# ÚZEMNÍ PLÁN MĚSTA BRNA

Textová část Odůvodnění

Kapitola 18 Rozhodnutí o námitkách (včetně odůvodnění)

Svazek Nb40 *(s osobními údaji)*

Námítka číslo 1 (zářes)

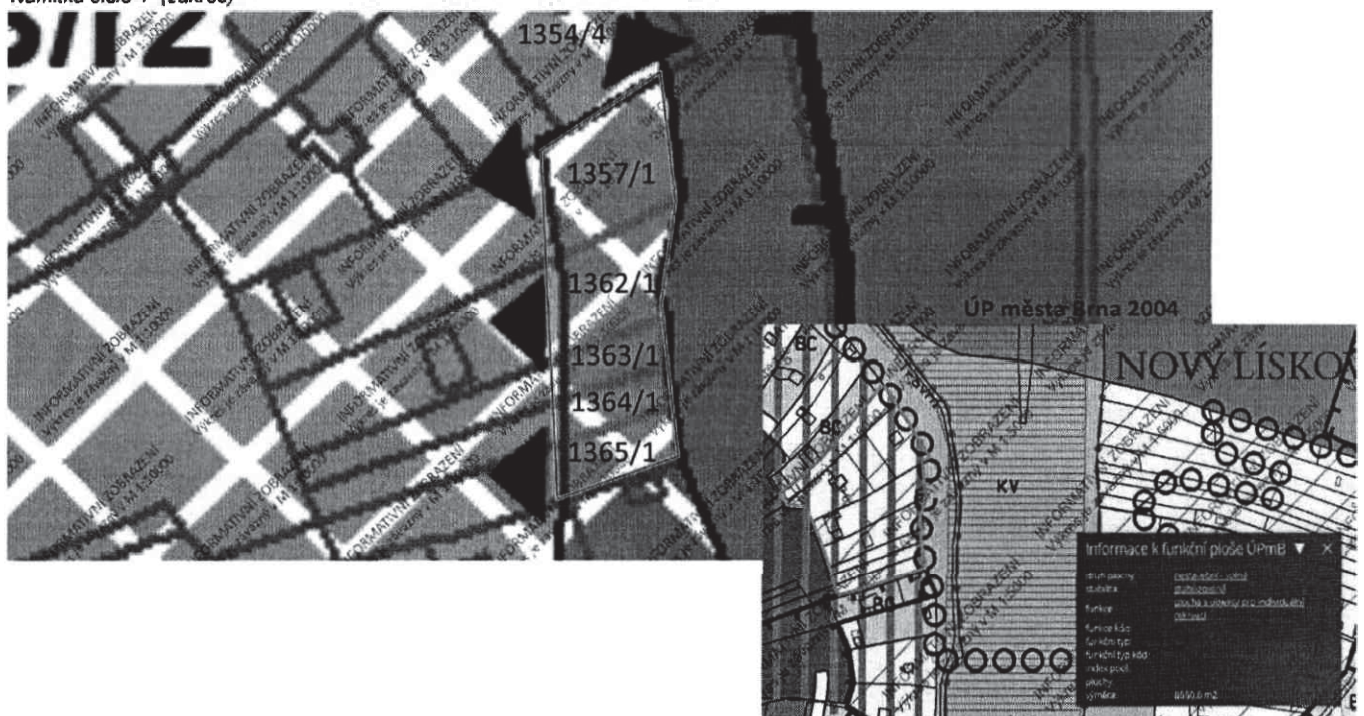
V horní části výše dotčených parcel je však v návrhu nového územního plánu vyznačena oblast označená písmenem Z, tj. krajinná zeleň. Dornivám se, že hlavním důvodem k tomuto záměru je vytvoření 50ti metrového ochranného pásma k přilehlé krajinné oblasti na ulici Travní. Považuji však navrhovanou změnu za zásah do pokojného stavu, neboť tato část dotčených parcel dlouhá léta slouží pro individuální rekreaci.

Jako určitou nespravedlnost vnímám i to, že parcela č. 1354/4, která je k výše zmíněné oblasti parcel přímo přilehlá, je v návrhu nového územního plánu města Brna navržena jako plocha stavební, a to i přes to, že jde o parcelu, která je vzdálena od přilehlé oblasti lesní plochy na ulici Travní méně než 30 metrů.

Žádám proto, aby uvedená návrhová plocha, označená písmenem Z, byla na dotčených parcelách buď ponechána jako plocha s objekty pro individuální rekreaci, anebo byla stanovena také jako plocha stavební. Děkuji předem za kladné přijetí této námítky.

Podatel námítky nesouhlasí s vymezenou plochou krajinné zeleně na části pozemků a požaduje vymezit plochu pro individuální rekreaci či bydlení.

Na základě uvedeného není účelné a odůvodněné měnit plochu krajinné zeleně "K" s vymezeným ochranným překryvným režimem, která je v dotčené lokalitě vymezena zejména k zajištění veřejného zájmu především na úseku ochrany přírody a krajiny (pozn.: dle § 4 zák.č. 114/1992 Sb., o ochraně přírody a krajiny, v platném znění, je totiž ochrana systému ekologické stability povinností všech vlastníků a uživatelů pozemků tvořících jeho základ; jeho že vytváření je veřejným zájmem, na kterém se podílejí vlastníci pozemků, obce i stát.), což je současně v souladu s cíli územního plánování ve smyslu § 18 odst. 4 stavebního zákona, který ukládá ve veřejném zájmu chránit a rozvíjet mj. přírodní hodnoty území a krajinu.

Připomínka číslo 1 (zákres)

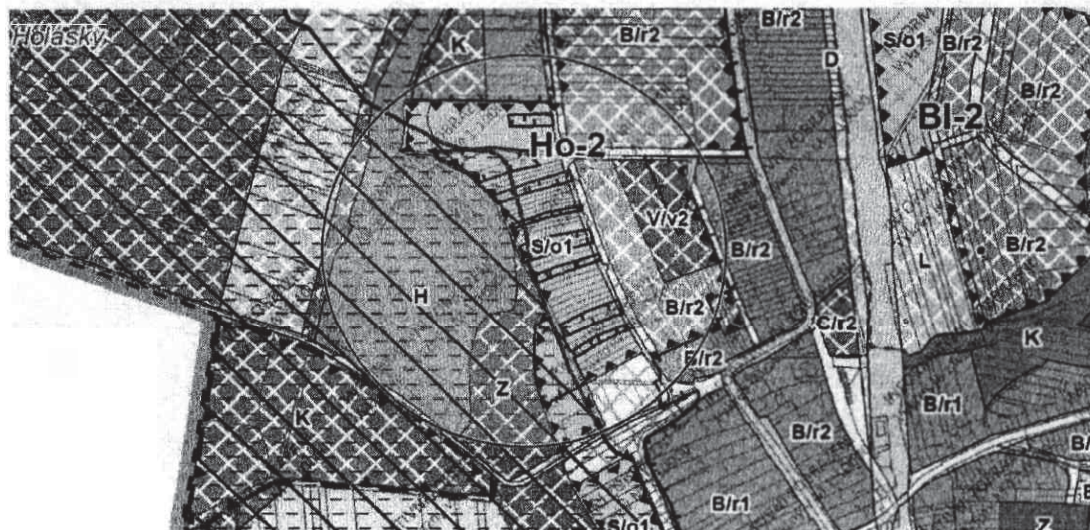
Připomínka	číslo:	1
<p>V návrhu Územního plánu v ploše HO-2 navrhována funkční plocha S/o1 – sport. Jedná se o plochu mezi největším z Holáseckých jezer Opletou a ulicí Výmlatště. Požadujeme ponechat plochy podle stávajícího územního plánu, tzn. plochy zahrádek I a plochu sportu S ponechat pouze v severní části na pozemku Sokola.</p> <p>Odůvodnění:          Plocha zahrnuje mnoho parcel vlastněnými převážně fyzickými osobami, kteří pozemky využívají v souladu s aktuálně platným územním plánem jako zahrady a v mnoha případech jsou oploceny a jsou na nich postaveny chaty. Vzhledem k tomu, že se (s výjimkou pozemku Sokola v severní části plochy) jedná o velmi svažité terén, není reálné uvažovat o využití pro sport. Navíc plocha zasahuje do ochranného pásma chráněné přírodní památky Holáseckých jezer.</p>

Připomínka číslo 2 (zákres)

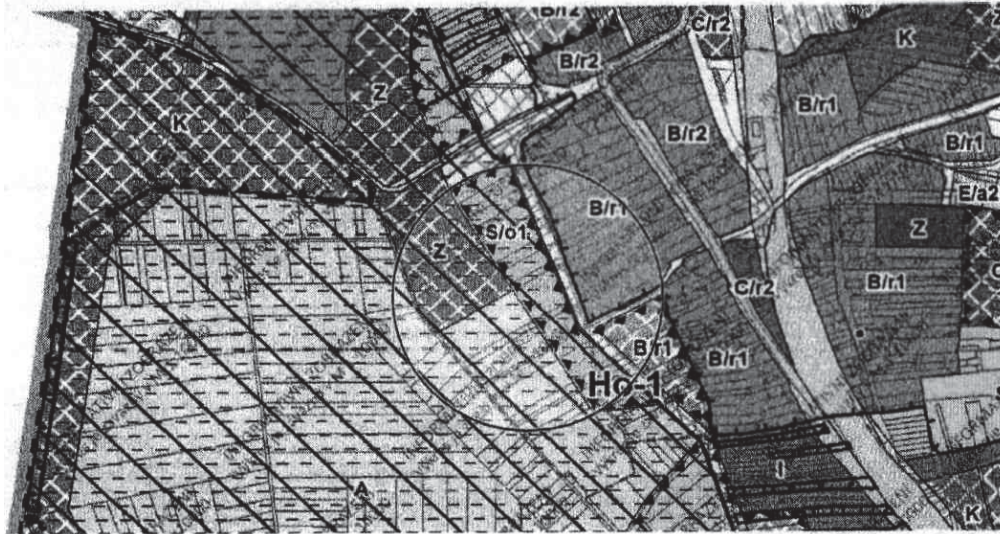
Připomínka	číslo:	2
<p>Západně od ulice Požarní je za stabilizovanou zástavbou navržena změnová plocha HO-1, obsahující plochu sportu, malou plochu bydlení a komunikaci. Požadujeme zrušit celou změnovou plochu HO-1, a to včetně navržené komunikace, trasované souběžně s ulicí Požarní směrem do Chřlíc a navrhuje ponechání zemědělsky obhospodařované půdy A.</p> <p>Odůvodnění:          Navržené plochy sportu v okolí považujeme za dostačující (lokality Plesníky a lokalita Chřlíc). Komunikačně není plochu pro bydlení jak připojit, protože prostor ulice U Potoka ani účelová komunikace v prodloužení Rolencovy mezi stávající zástavbou dostatečné kapacitní připojení neumožňuje. Jedná se převážně o pozemky, na kterých jsou v současné době zahrádky, a bylo by vhodné je zachovat. Trend pěstování vlastní zeleniny a rekreace na zahrádkách se v současné době vrací a je třeba mu nebránit, ale podporovat jej.</p>

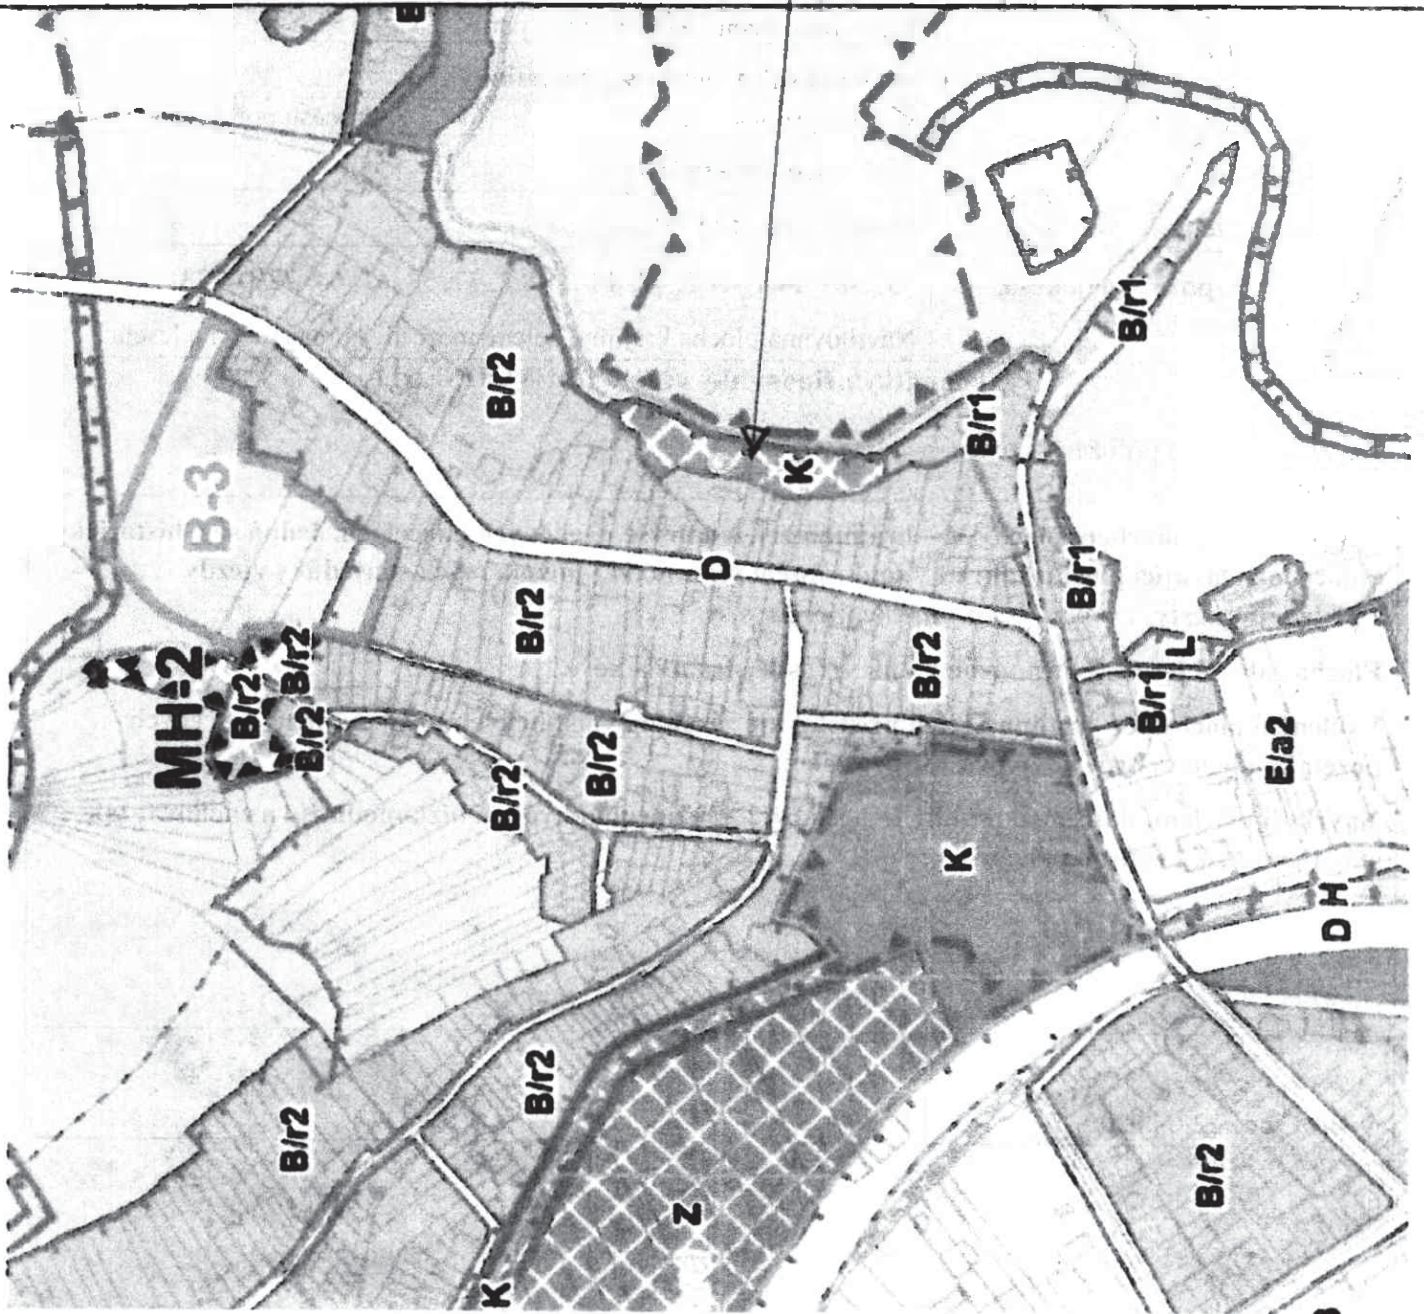
Nesouhlasím s návrhem plochy K – krajinná zeleň na výše uvedených parcelách. Jedná se o historicky oplocenou stávající plochu zahrad v soukromém vlastnictví ( mém a mých sousedů) s vjezdy z přiléhající cesty, v některých jsou stávající garáže.

Vyčlenění plochy K – krajinná zeleň představuje zásah do vlastnických práv majitelů dotčených pozemků ale nevytváří nový prostor pro zeleň.

Navrhuji přiřlenit dotčené pozemky k ploše B/r2 – rezidenční bydlení nízkopodlažní a zachovat tak stávající zeleň a způsob užívání.

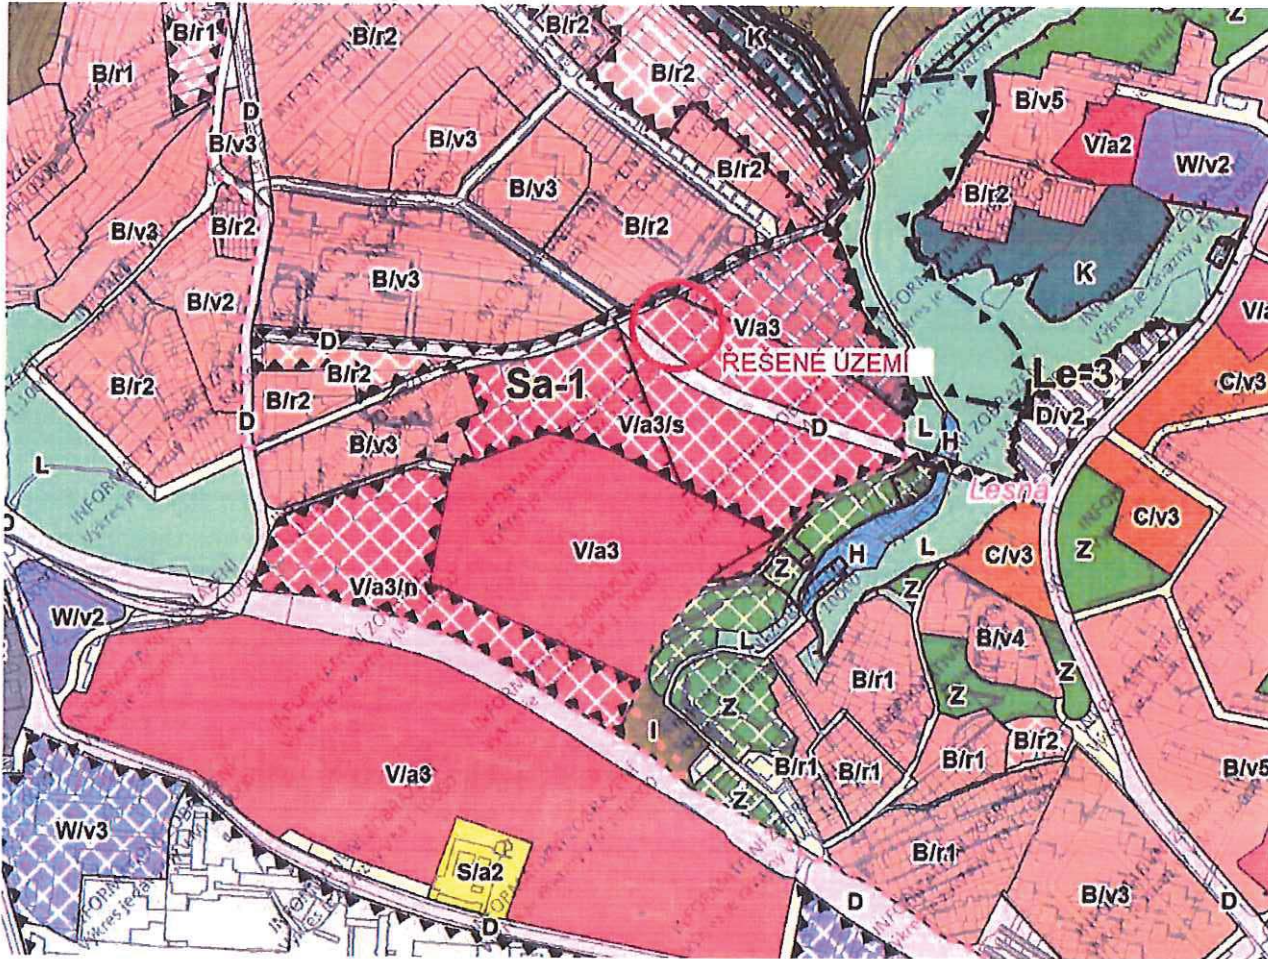
**Zdůvodnění:** Jedná se o první významnou veřejnou plochu pro obyvatele Sadové, která vzniká ex post rozsáhlé developerské výstavbě na Sadové (cca 5000tis obyvatel). Hodnota projektu je v řádech milionů korun, jedná se o cca 3mil korun, které jsou investovány z veřejných peněz města Brna. Z pohledu péče řádného hospodáře je nepředstavitelné, že se po několika letech, uvádí se tři roky, veřejný prostor, park s hřištěm zdemoluje a bude se spekulovat o jeho novém využití. Území označeno červeně v mapě, příloha č.1.

Příloha: Situace v území Kandie

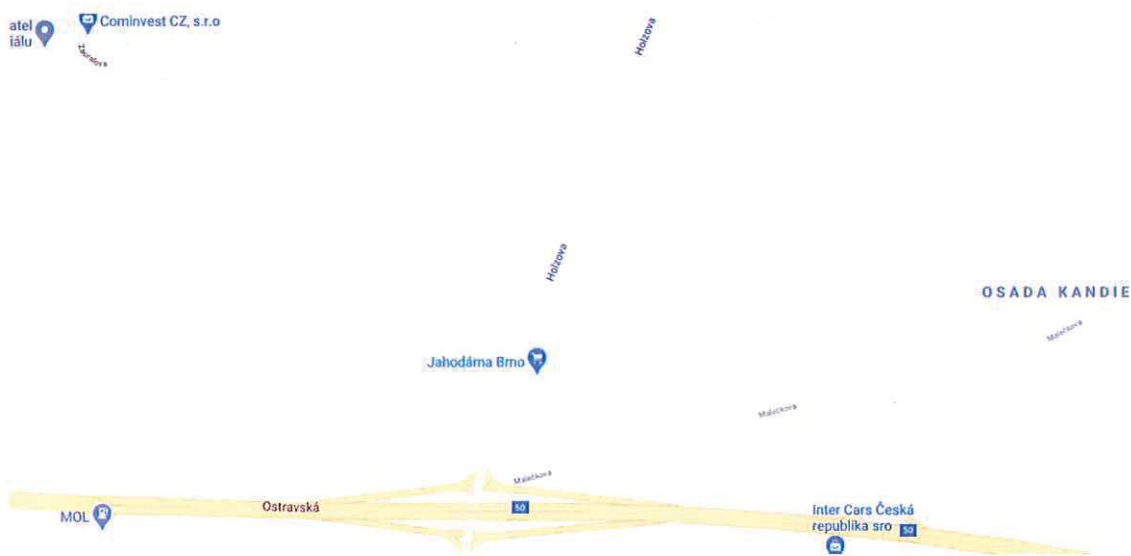
Mezi ulicí Holzovou a osadou Kandie se v novém územním plánu nepočítá s dopravním propojením. Žádám tímto o zanesení ul. Malečkova a dopravního napojení na Holzovu do nového ÚP jako území určené pro dopravu. Kandie má totiž dnes jediné asfaltové propojení s okolním světem právě směrem na západ na propojku mezi Líšní a Slatinou.

Žádám také o to, aby nový územní plán řešil přechod pro chodce propojující Kandii s autobusovou zastávkou Malečkova na ul. Holzova směrem z Líšně do Slatiny.

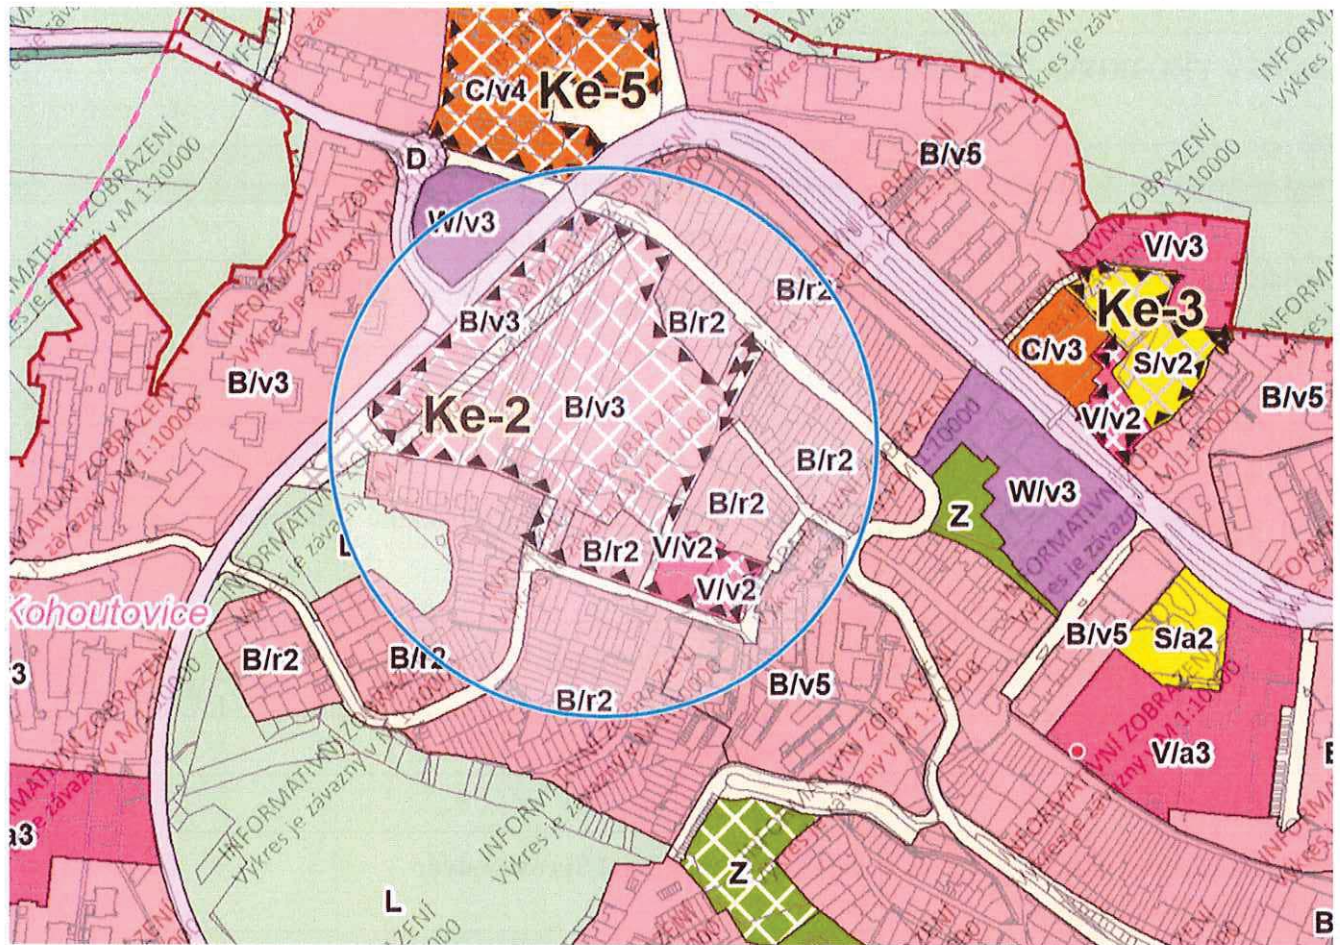
**1** Požadujeme plochu přestavby **Ke-2 Stavební dvůr** podmínit vyhotovením **Územní studie**, která zajistí, aby byla lokalita co nejlépe dopravně napojena (primárně z Libušiny třídy, nikoliv z ulice Bašného), bez výrazných omezení sousedních lokalit, a zároveň, aby byly respektovány potřeby obyvatel Kohoutovic. **1**

Do zadání územní studie požadujeme zařadit vymezení veřejného prostranství (náměstí), které v Kohoutovicích chybí, ekumenické centrum s možností volnočasových aktivit, o kterém se zde uvažuje již mnoho let, rekreační plochy zeleně, obytné domy a také nezbytně nutnou občanskou vybavenost (menší obchody, kavárnu, hřiště nebo divadelní amfiteátr). Dále požadujeme snížení výškového koeficientu při okraji lokality, aby výška nové zástavby v okrajových částech plochy přestavby reflektovala a zohledňovala výšku stávající zástavby.

**2** Z tohoto důvodu žádáme změnit tuto plochu z plochy bydlení (B/v3) na plochu smíšenou obytnou (C/v3). **2**

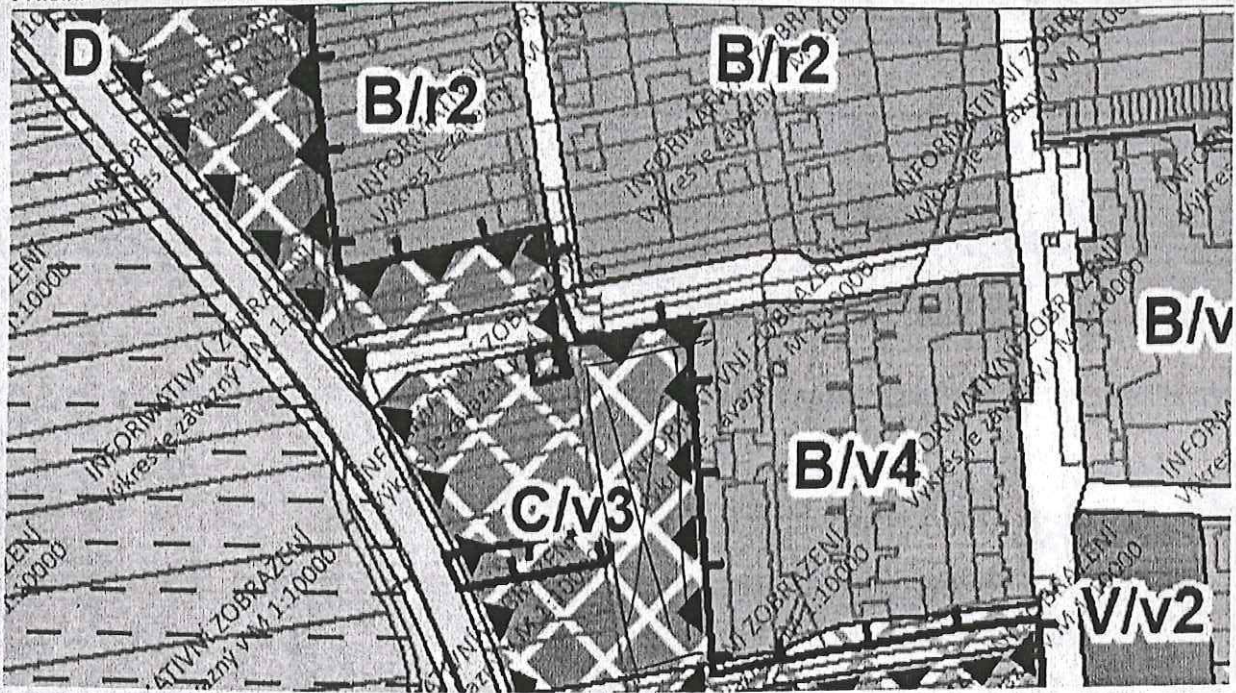
- v bezprostřední blízkosti parcely se nachází vytižená komunikace „Davidkova“ a případná zástavba se zde jeví jako nevhodná, vzhledem k pravděpodobnému porušování hlukových limitů
- v bezprostřední blízkosti parcely se nachází spíše klidové území se zahradami a případná zástavba by velmi narušila dosavadní charakter území sloužící občanům k odpočinku a rekreaci
- již v minulosti byly občany i zastupitelstvem městské části odmítnuty návrhy majitele pozemku o změnu územního plánu na této parcele s odůvodněním, že zástavba je zde nevhodná, i k výše uvedeným skutečnostem
